Unterlage 5 Blatt 4 T2
vom 18.04.2025 ersetzt
Unterlage 5 Blatt 4 T1 vom 26.07.2024

FESTSTELLUNGSENTWURF

Straßenbauverwaltung Freistaat Bayern Staatliches Bauamt Aschaffenburg Straße/Abschnitt-Nr./Station: MSP 32 / 100 / 0,000 bis 0,152 L 2310 / VNK 6223039 - NNK 6223020 / 0,000 - 0,098		Unterlage/Blatt-Nr.: 5 / 4 T2 Lageplan Wertheim-Eichel
PROJIS-Nr.:		Maßstab: 1:1000
MSP 32 / L 2310 Brücke über den Main zwischen Kreuzwertheim und Wertheim (Mainbrücke Wertheim) Ersatzneubau		
Aufgestellt: Staatliches Bauamt Aschaffenburg Schwab, Ltd. Baudirektor Aschaffenburg, den 30.09.2022/26.07.2024/18.04.2025

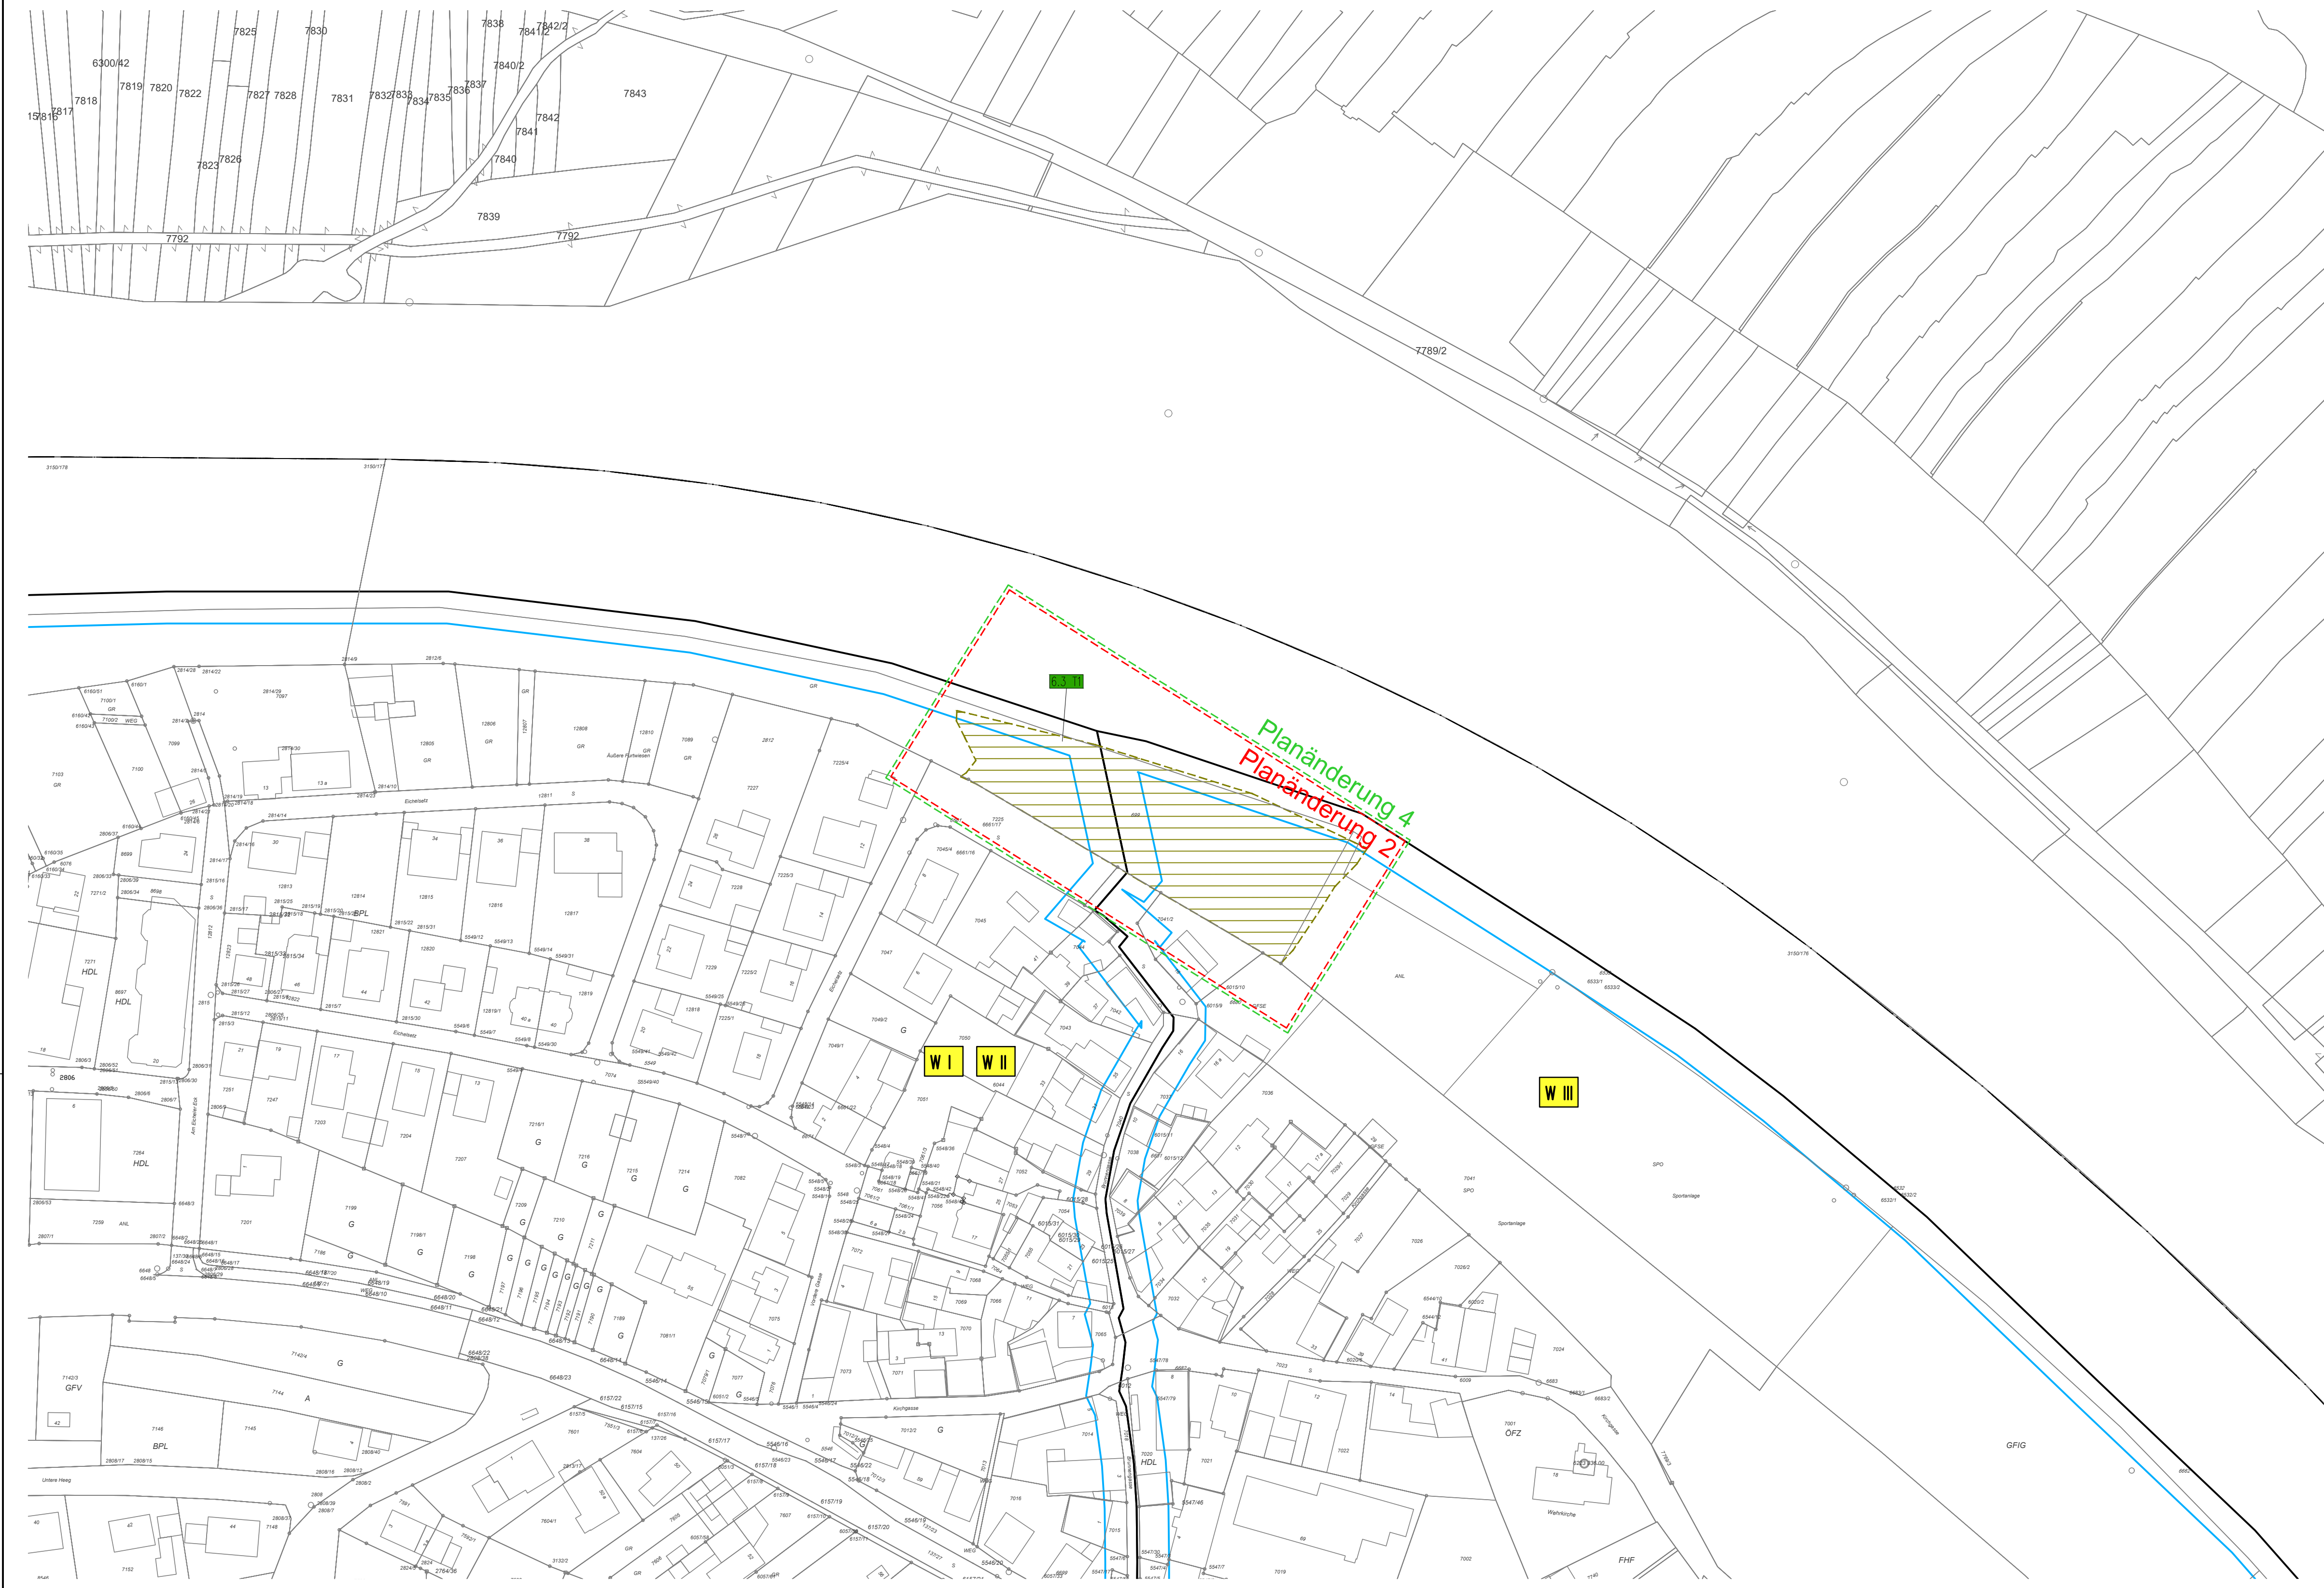
PA2	Maßnahmen 4ACEF, 3.1ACEF und 3.2ACEF am Brückenstandort wird verlegt	13.05.2024	Sei
PÄ4	Verkleinerung Maßnahmen 4ACEF	07.04.2025	Sei
Nr.:	Art der Änderung	Datum	Zeichen
